Acuerdo 1229 Por el cual se aprueba la incorporación del cambio en los límites de generación y absorción de potencia reactiva de la unidad 2 de la planta de generación Betania y las respectivas curvas de carga

1229

3 Octubre, 2019

Figura 1. Curva de Carga Unidad 2 de la central Betania

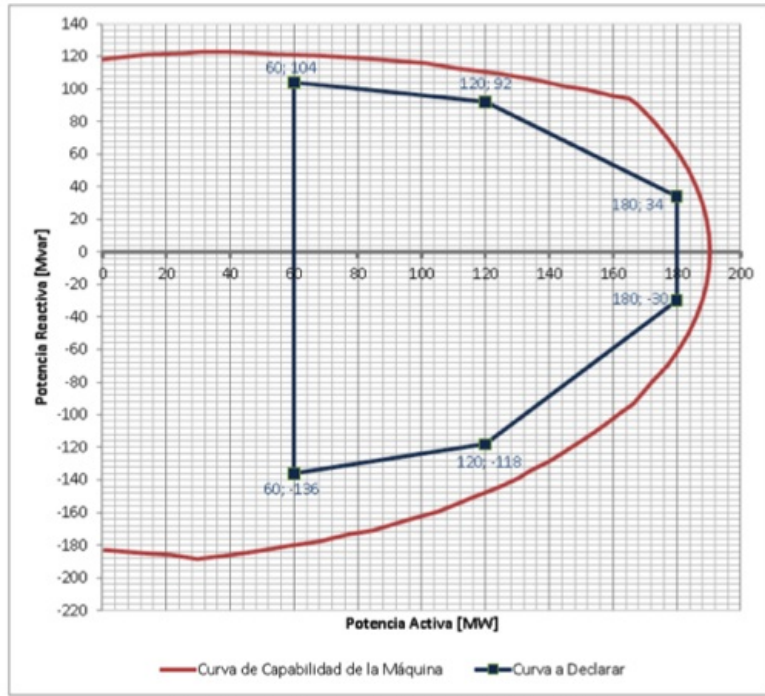
Aprobar la declaración de una nueva curva operativa de carga de la unidad 2 de la planta de generación Betania, en la que se define la capacidad para entrega y absorción de potencia reactiva de la unidad en función de la potencia activa generada.

Sobreexcitación			Subexcitación		
P [MW]	Q [Mvar] Antes	Q [Mvar] Después	P [MW]	Q [Mvar] Antes	Q [Mvar] Después
60	+101	+104	60	-123	-136
120	+81	+92	120	-89	-118
180	+62	+34	180	-55	-30
